COMUNE DI CHATILLON

PIANO DEL COLORE

tratto di Via E. Chanoux in Zona Avn (Capoluogo)

INTEGRAZIONE:
serramenti per porte e vetrine

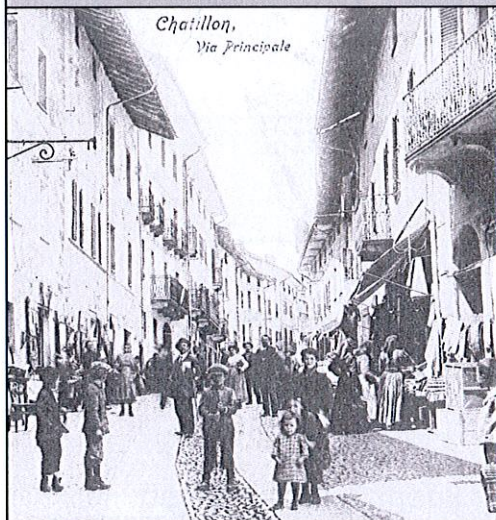
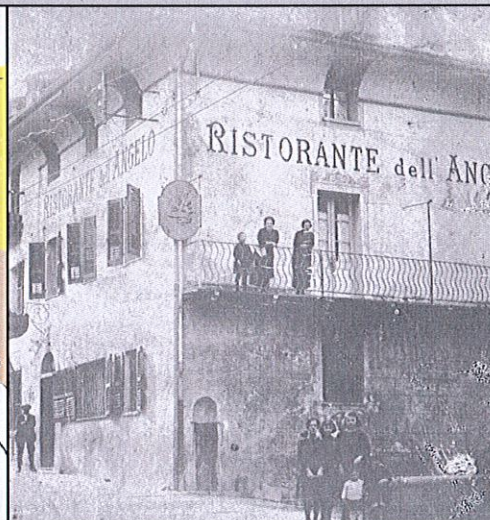
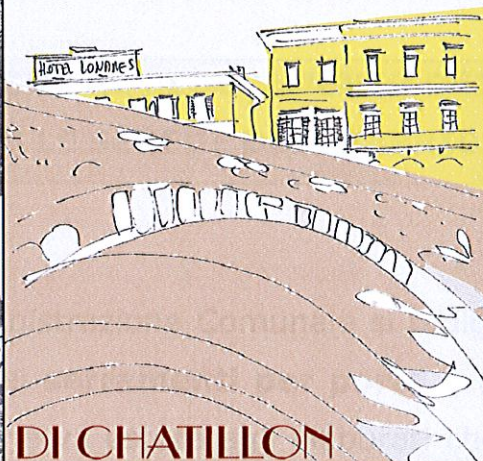
Seguono immagini esemplificative di serramenti in acciaio con le diverse finiture.
